**Accord de 1958 – Examen de projets d'amendements
à des Règlements existants, proposés par le GRE**

Proposition de complément 2 au Règlement n° 128 (Sources lumineuses à diodes électroluminescentes (DEL))

Communication du Groupe de travail de l'éclairage et de la signalisation lumineuse*

Exemple de marque d'homologation

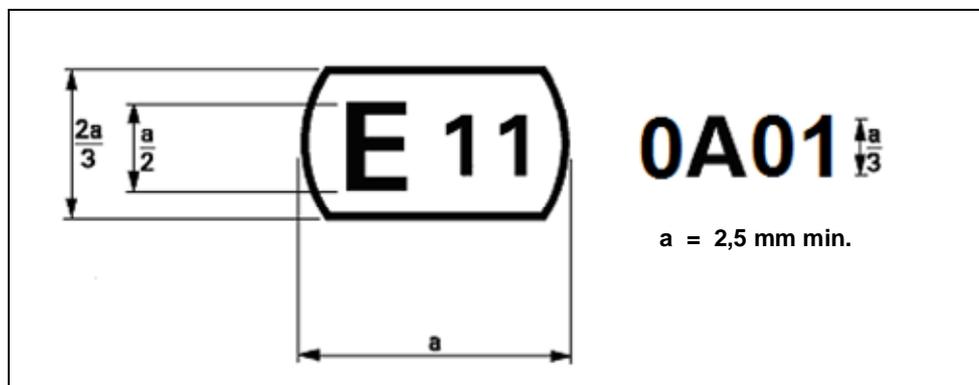
Annexe 3, lire:

La marque d'homologation ci-dessus, apposée sur une source lumineuse à DEL, indique que la source lumineuse a été homologuée au Royaume-Uni (E11), sous le code d'homologation 0A01. Le premier caractère du code d'homologation indique que l'homologation a été accordée conformément aux prescriptions du Règlement n° 128* dans sa version originale.».
